Offerdal Kraftverk AS

SØKNAD OM PLANENDRING FOR OFFERDAL KRAFTVERK

Offerdal kraftverk Søknad om planendring

DOKUMENTKODE: 10266123-01-TVF-RAP-001

Figur 1-4. Oversikt over konsesjonsgitte inngrep ved Skogli.

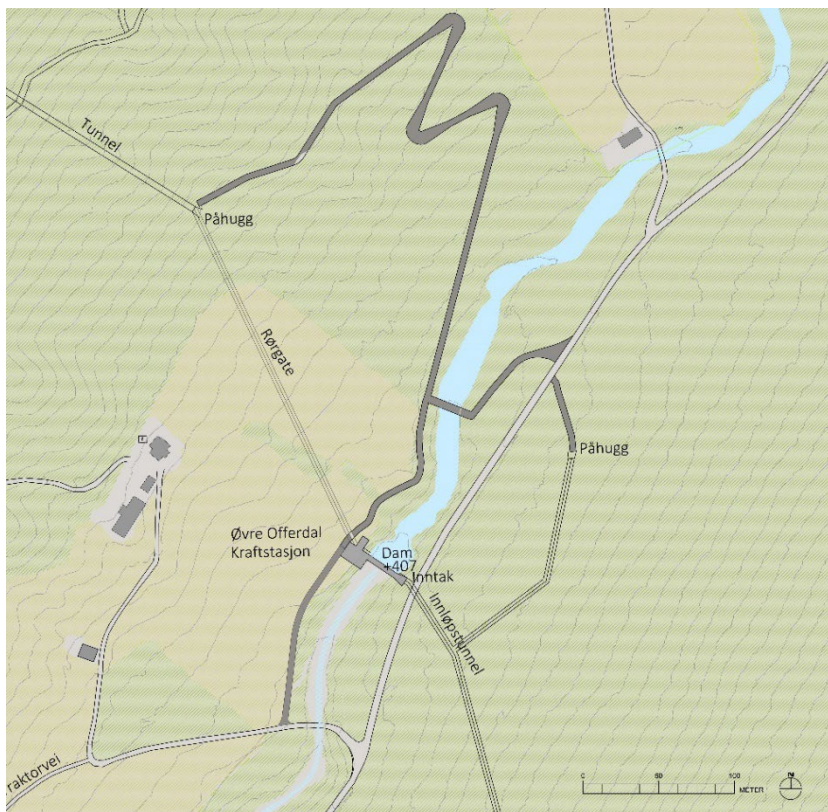
De mest omfattende endringene med hensyn til miljøpåvirkning vil bli ved Skogli, der kraftstasjonen blir flyttet, sammen med endret inntaksløsning, som igjen påvirker trase for tilløpstunnel og trykkrør til Øvre Offerdal kraftverk og påhugg til tverrslagtunnel for Nedre Offerdal kraftverk. I tillegg vil det mest omfangsrike inngrepet, deponiet tas ut fra området.

Figur 1-6. Illustrasjon av Konsesjonsgitt platedam i betong, der lukehuset indikerer anleggets størrelse.

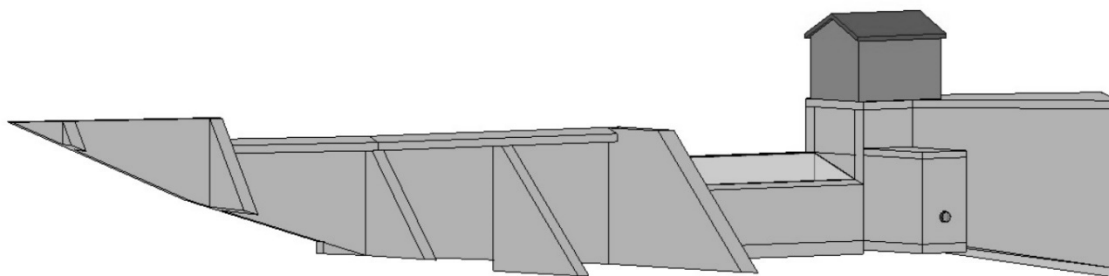
Betongplatedam med høyde 10 m erstattes av et tyrolerinntak med høyde ca. 4 m, lengden blir relativt uendret.

Tyrolerinntak er lettere å drifte enn konvensjonelle inntak, veiløst på høyfjellet. Omfanget av konstruksjoner reduseres, herunder bruk av betong og armering. Endringen vil også redusere arealinngrepene.

Figur 1-13. Fjellsida langs nordsida av Årdalsfjorden, der tidligere utløp fra avløpstunnel er markert til venstre og ny plassering er markert til høyre.

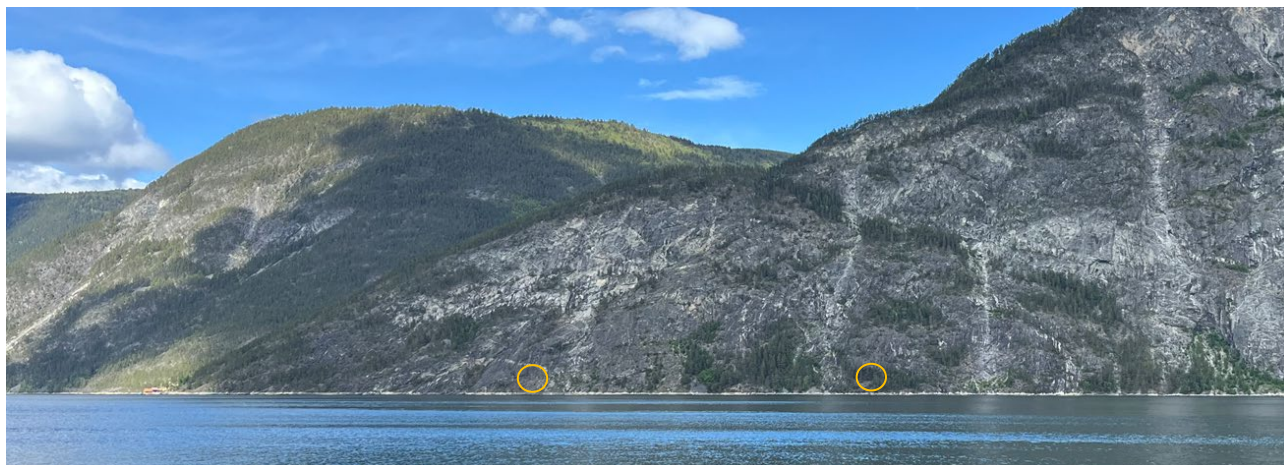
Avløpstunnelen får ei endra linje med utløp ca. 500 m lengre inne i Årdalsfjorden.

Endringen følger av endra plassering av Nedre Offerdal kraftverk inne i fjellet. Dette har sin bakgrunn i bergspenningsforhold, der det er viktig med tilstrekkelig overdekning for å unngå hydraulisk splitting fra trykktunnelen. Det ønskes å beholde en direkte linje på utløpstunnelen fra kraftstasjon til sjøen, slik at ikke tunnelen blir lenger enn nødvendig. Med endra plasseringen av kraftstasjon endres retning på utløpstunnelen og plassering av punkt for utløp ved fjorden. Selv om utløpstunnelen blir lenger enn for konsesjonsgitt løsning, blir den kortere enn om man beholder dagens plassering for utløp med den nye plasseringen av kraftstasjonen.

Figur 1-15. Bildene over viser at det utstrakte flate området ved Åsete har god kapasitet i forhold til omdisponering av masser

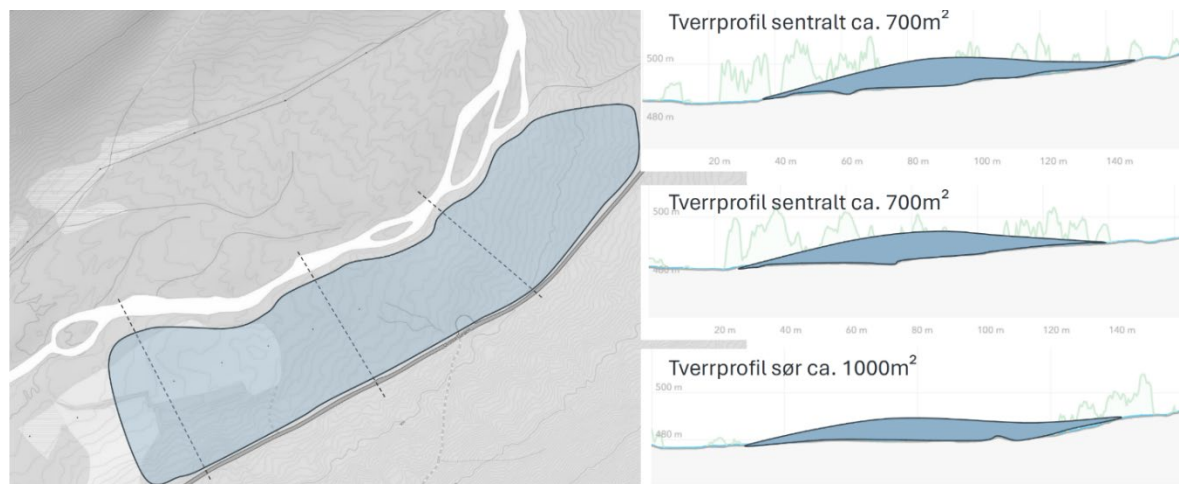
Deponi ved Skogli utgår. Masser fra tunneldriving omdisponeres til Åsete i Indre Ofredal.

Grunneier ved Åsete ønsker å heve og dyrke opp et areal ved Tolvmilsskogen. Samtidig er konsesjonsgitt deponi på Skogli mer utfordrende med hensyn til nabointeresser (turistnæring).
